Von: Holderer, Andreas (WWA-RO) <Andreas.Holderer@wwa-ro.bayern.de>
Gesendet: Donnerstag, 5. November 2020 14:40
An: Jakob Lorenz
Betreff: AW: Schliersee Neuhaus - Bodengutachten
Anlagen: Überflutungsfläche_HQextrem.pdf

Betreff: BV: Schliersee Neuhaus - Bodengutachten

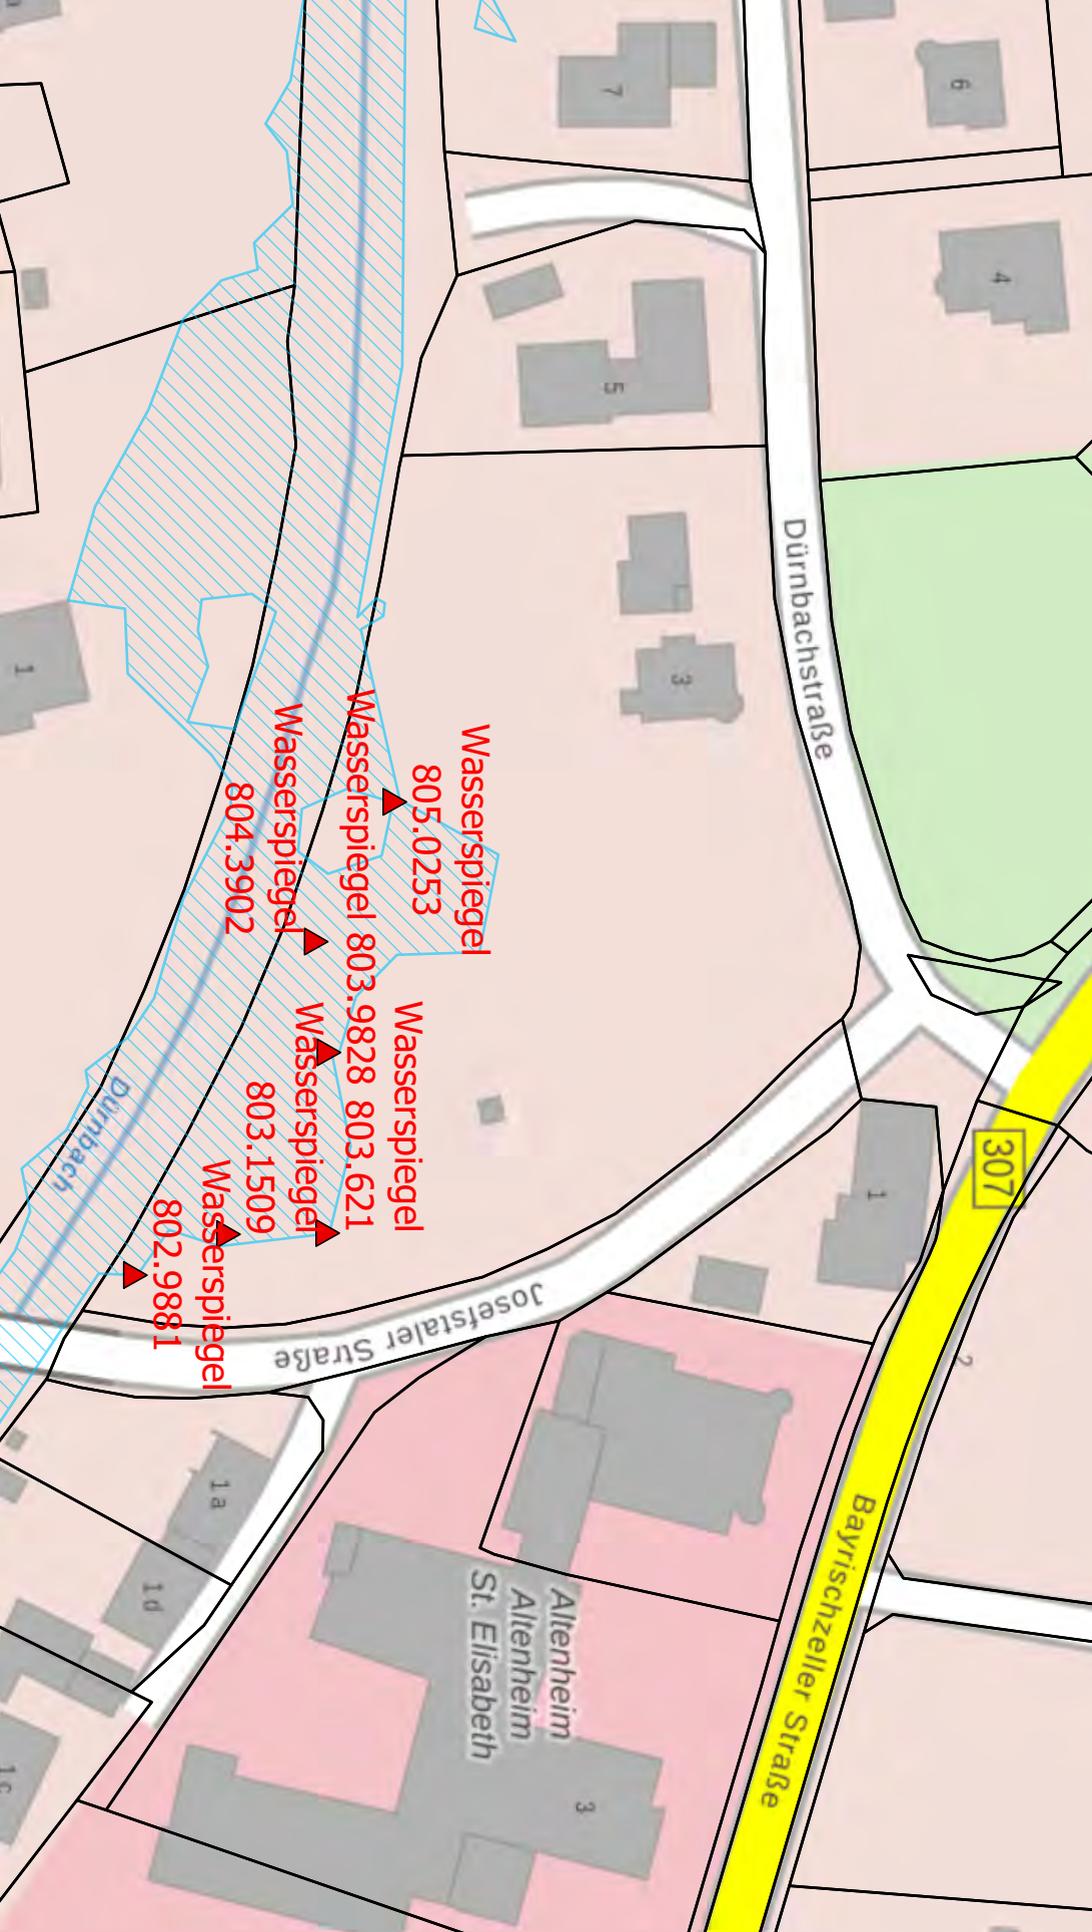
Die im „Höhenlinienplan mit Bäumen“ entlang des Dürnbachs eingetragenen Geländehöhen entsprechen den von uns für die hydraulische Berechnung verwendeten Geländedaten. Das Baugrundstück ist bei einem 100jährigen Hochwasserabfluss des Dürnbachs nicht überflutet. Beim Abfluss eines Extremhochwassers (in etwa HQ_{1000}) ergeben sich Überflutungswasserspiegellagen um ca. 803 müNN (siehe beiliegender Lageplan). Die östlich gelegene Straße wird bei diesem Ereignis nicht überflutet.

Im Gutachten sind für das HGW bzw. HHW Grundwasserstände von ca. 805,00 müNN genannt, die im südlichen Teil des Grundstück z.T. weit über der natürlich vorhandenen Geländeoberkante liegen würden. Dies erscheint nicht plausibel und sollte nochmals überprüft werden.

Grundsätzlich ist in den gewässerbegleitenden Schotterkörpern von Wildbächen mit Grundwasserständen zu rechnen, die zumindest gewässernah sehr schnell mit den Wasserständen im Gewässer korrespondieren. Wir empfehlen deshalb, die Gebäude dementsprechend zu sichern.
